2025 年 1 月

株式会社ミスミ
日本企業体
日本企業体 配線部品事部

「コード集合型・屋内用・マルチモード」 仕様変更のご案内

コード集合型・屋内用・マルチモード

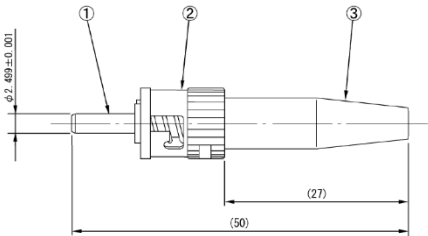
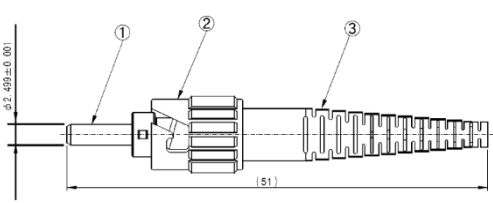
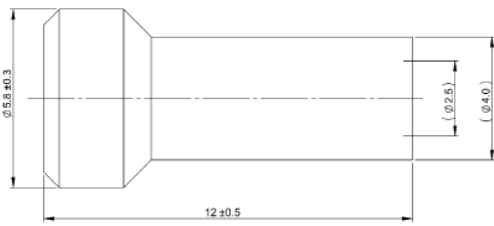
下記のとおり「コード集合型・屋内用・マルチモード」の ST コネクタ現行メーカーの生産終了に伴い他メーカーST コネクタへ商品仕様を変更いたします。

現行品	仕様変更後
外観参考 イメージ		
相違点	キャップ色：黒 ブーツ材質：ゴムブーツ	キャップ色：白 ブーツ材質：プラスチックブーツ (スリット入)
寸法		
寸法 注釈	①フェルール ②カップリング ③ゴムフード	①フェルール ②カップリング ③プラスチックブーツ
キャップ 寸法

部材変更後の性能差異はなく、同等品としてご使用いただけます。
